Objet : enquête publique concernant la révision du PLU

Objet : Enquête publique pour le Plan Local d'Urbanisme

**Objet: Enquête publique pour le plan local d'urbanisme du
MONETIER-LES-BAINS**

Projet Arrêté du Plan Local d'Urbanisme (PLU) de la commune de Le Monétier les Bains

Réseaux souterrains existants

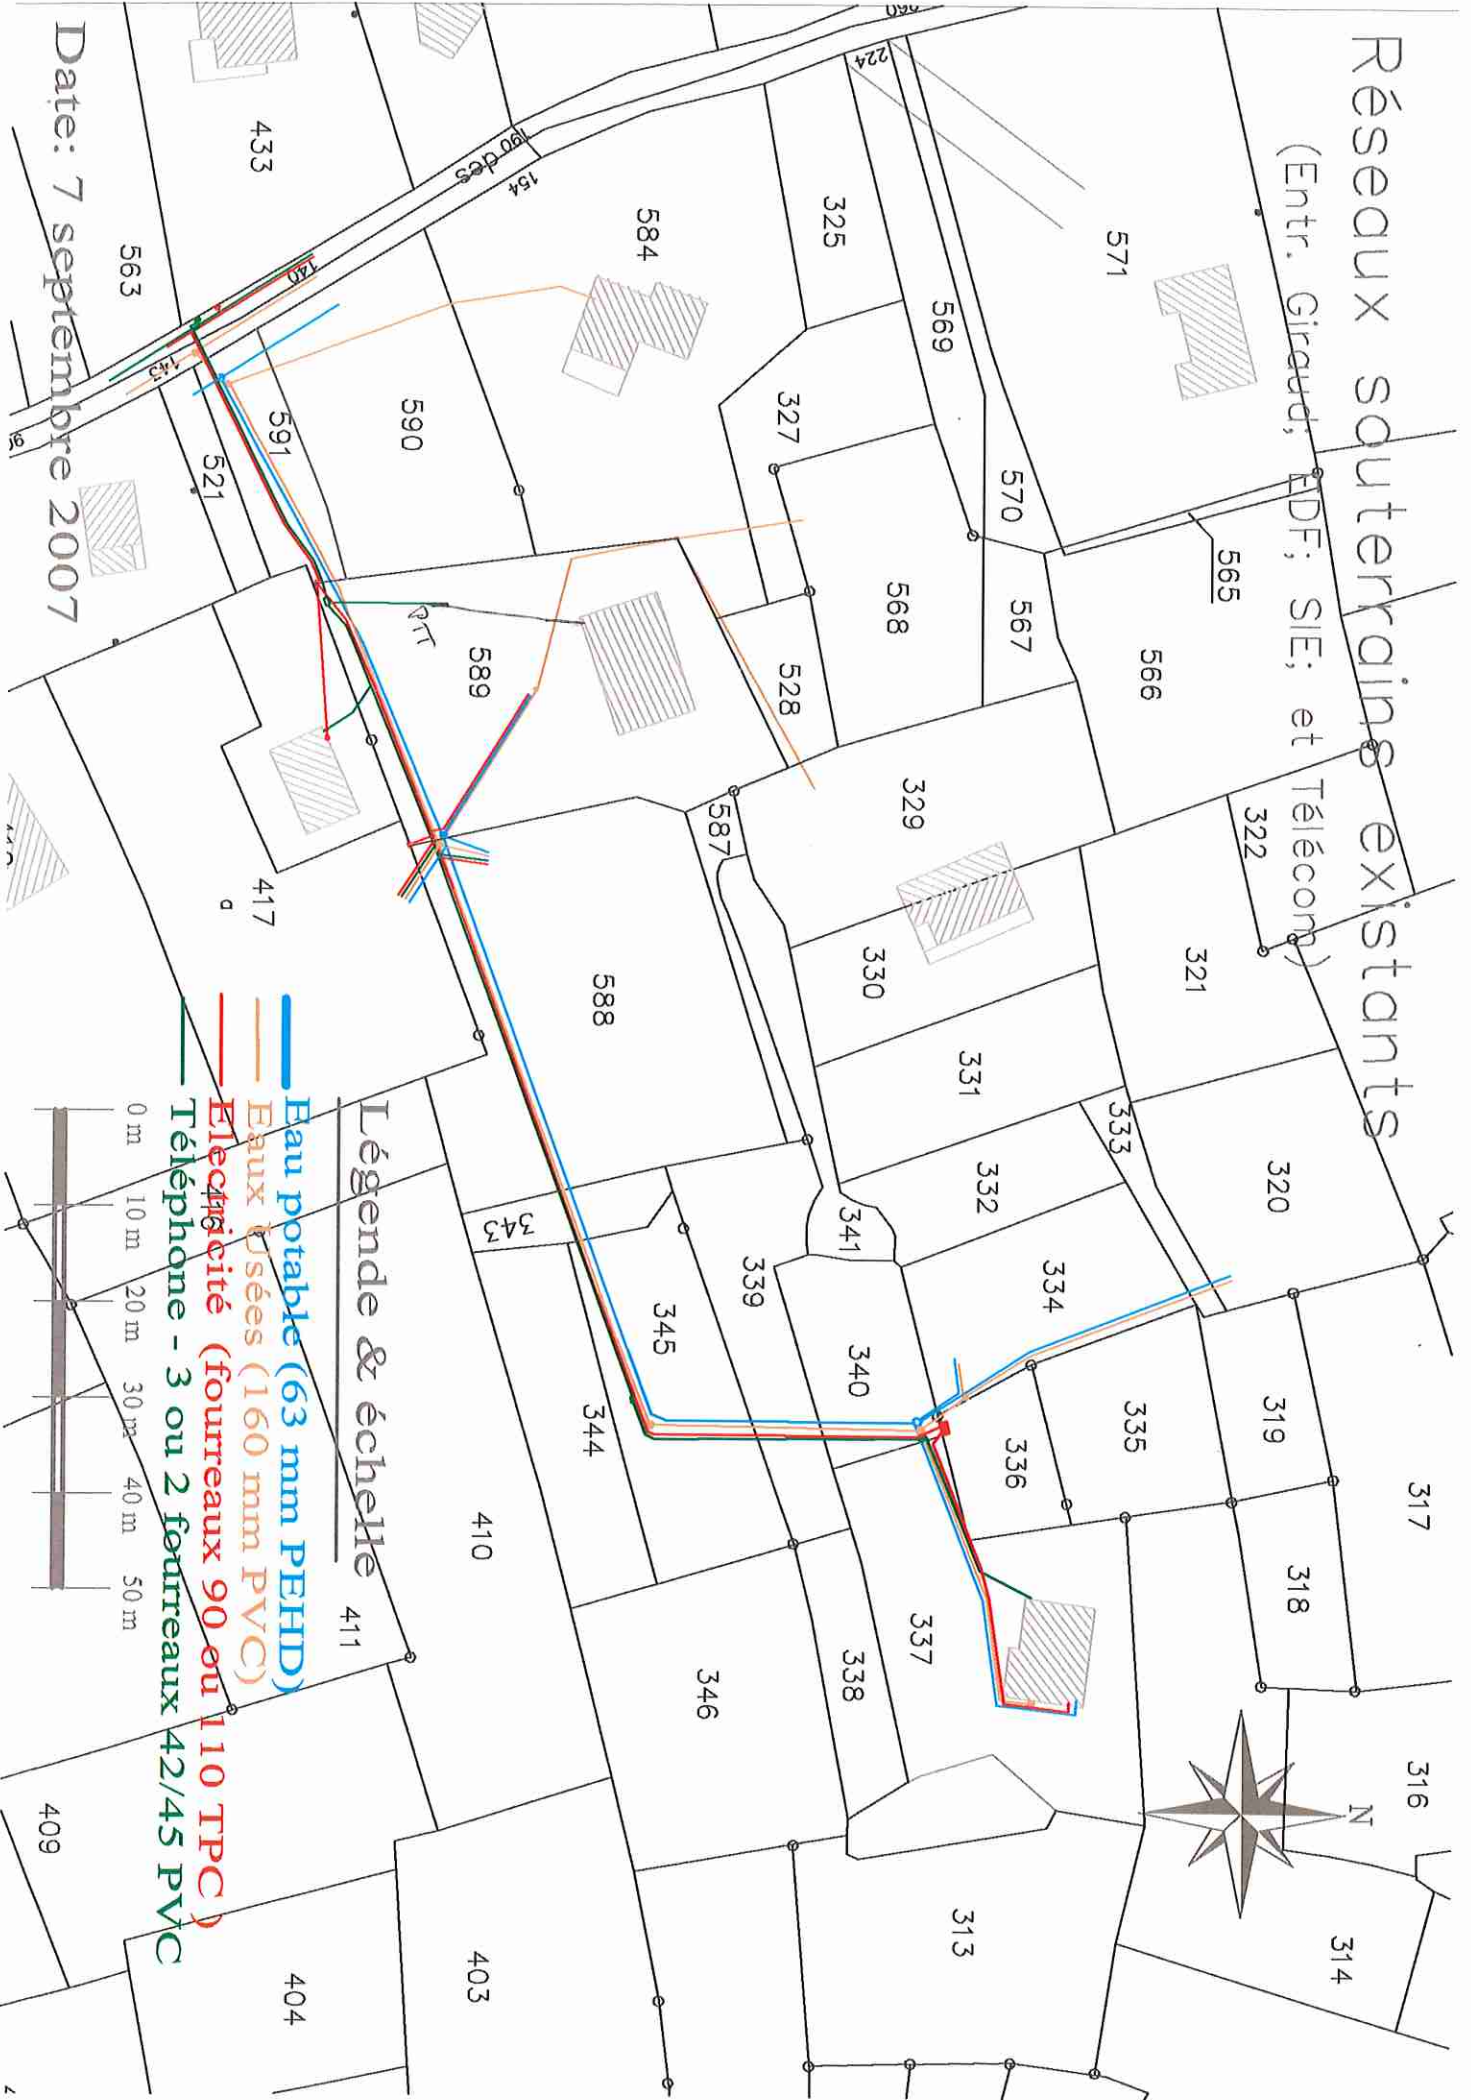
- Cela a permis :
 - Le raccordement du chalet Villié (337) au réseau d'eau usées (avant fosse septique) et l'enterrement des lignes électriques et téléphoniques, ainsi que les attentes de viabilisation pour une autre construction potentielle (parcelles 338 339 340 343 344 345 346).

- Le raccordement du chalet Voelckel (597)
 - Le raccordement du chalet Rivière récemment (332 334) et du chalet Chabre en 2019.
 - L'ensemble des réseaux sont apportés sur le terrain GIRAL (588) ainsi que l'accès par la voie commune

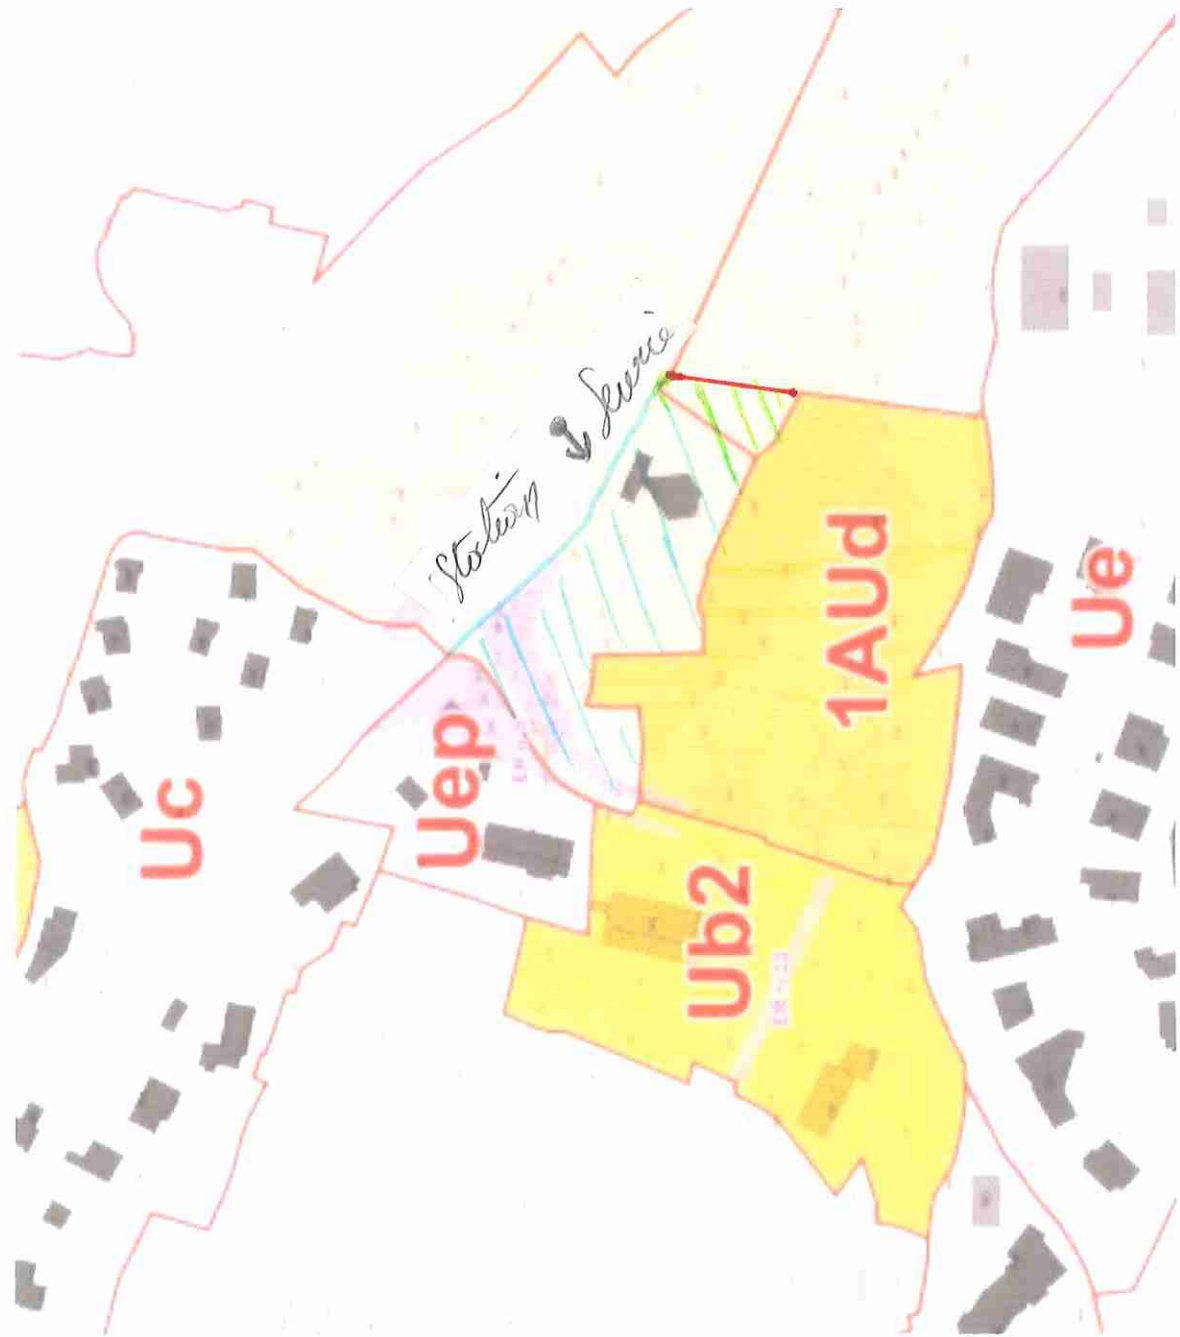
Quand on regarde le zonage du secteur, on a l'impression qu'une dent creuse a été créée pour éviter la station-service, alors que cette partie pouvait être intégrée dans la zone constructible. Cf. plan joint.

C'est pourquoi j'ai l'honneur de vous demander par la présente d'amender le zonage de ce secteur, en intégrant les abords de la station-service dans un STECAL permettant l'extension du bâtiment pour la création d'un commerce et la création de logements pour le personnel.

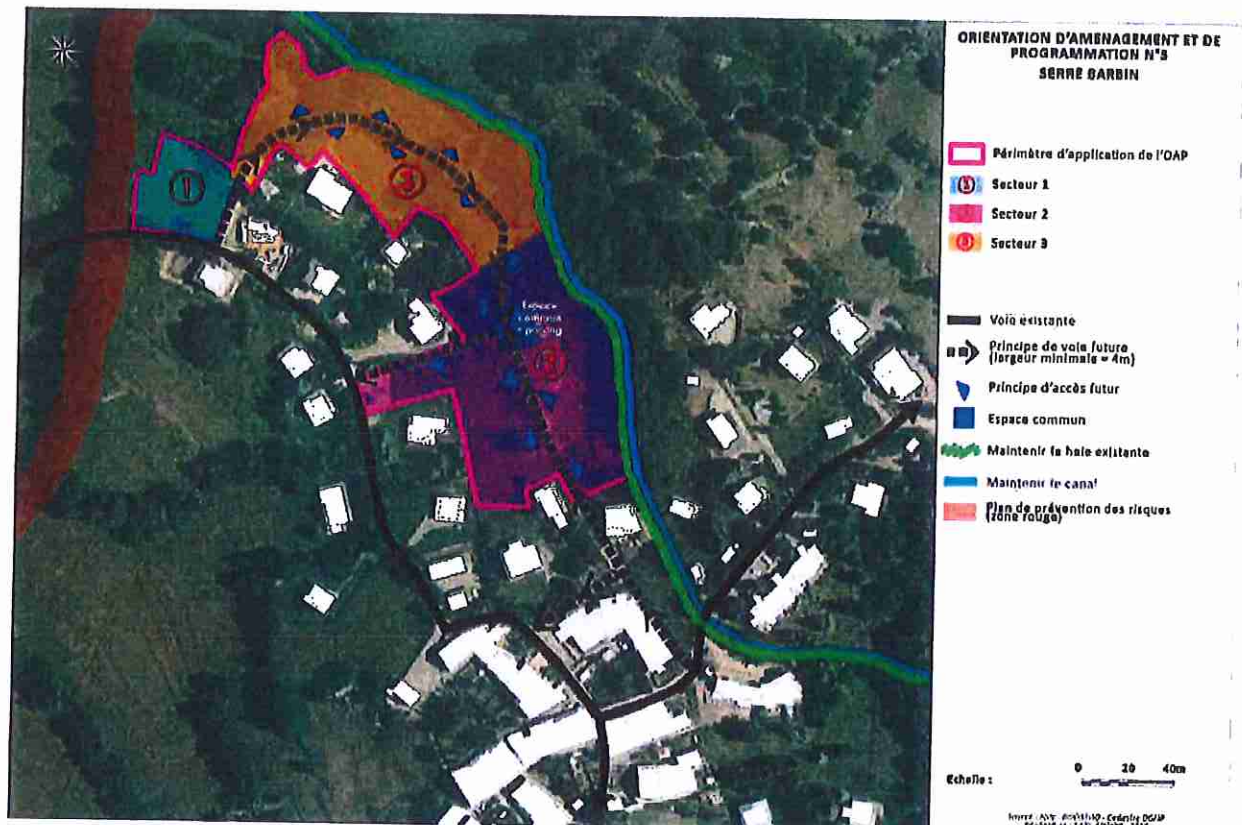
Ces différents secteurs, indépendants les uns des autres au niveau de la réalisation de l'opération, sont reproduits sur le schéma ci-contre :

Pour les secteurs 2 et 3, concernant les parcelles de mes clients, est prévu les aménagements suivants :

- Une voie de bouclage à minima à sens unique est à prévoir. Sa largeur minimale sera de **4.00m**. Aucun cheminement piéton n'est imposé mais il est vivement conseillé de le prévoir en plus de la largeur de la voie. Dans ce cas de figure, l'emprise de la voirie sera de 5.00 m minimum, d'un seul plan, comprenant un cheminement piéton de 1.50 m de largeur minimum, associé à une bande de roulement de 3.50m de largeur minimum. Dans le cas d'une voie à sens unique, les sens de circulation sont imposés et précisés sur le schéma d'aménagement. Dans le cas où chaque secteur ne serait pas réalisé sous la forme d'une seule opération, il est autorisé que des opérations de petite ampleur (moins de 80ml de voie à créer) puissent se réaliser sous forme d'impasses temporaires (comprenant une aire de retournement conforme aux exigences du règlement écrit, qui sera une fois le secteur totalement aménagé réaffectée à des espaces communs à la zone). La largeur de voirie pourra alors être similaire à celle prévue.

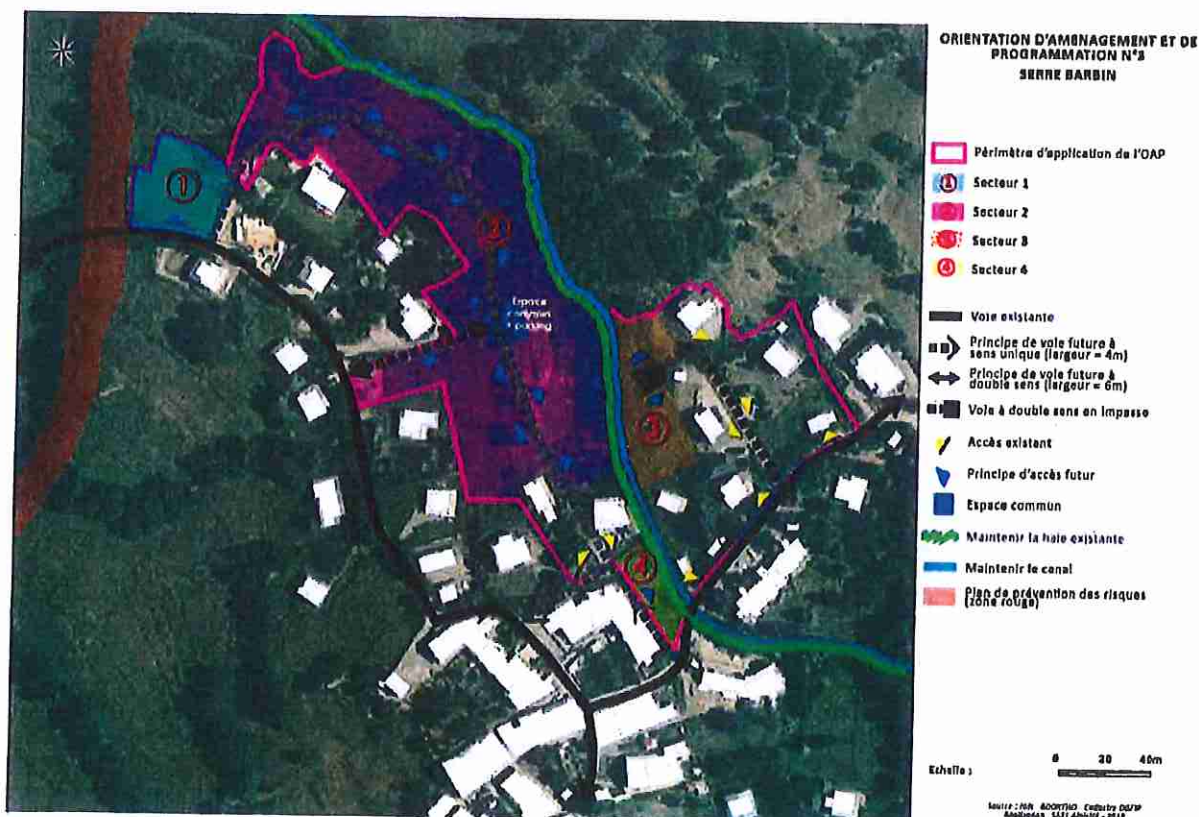
🚧 Sur l'erreur manifeste d'appréciation quant au classement des parcelles AL n° 45 et 46 en zone 2AU

Vous noterez ainsi que ce secteur correspond à une **zone AU stricte** : identifiée secteur 3 de l'OAP Secteur de Serre-Barbin, son ouverture à l'urbanisation est conditionnée à une modification du PLU en application de l'article L153-38 du code de l'urbanisme.

Ainsi, la création d'un secteur 3 sur l'OAP telle arrêtée, zone spécifique 2AU stricte dont l'ouverture à l'urbanisation est conditionnée à une modification du PLU, apparaît pour le moins surprenante et somme toute non justifiée au regard de l'élaboration de l'OAP même.
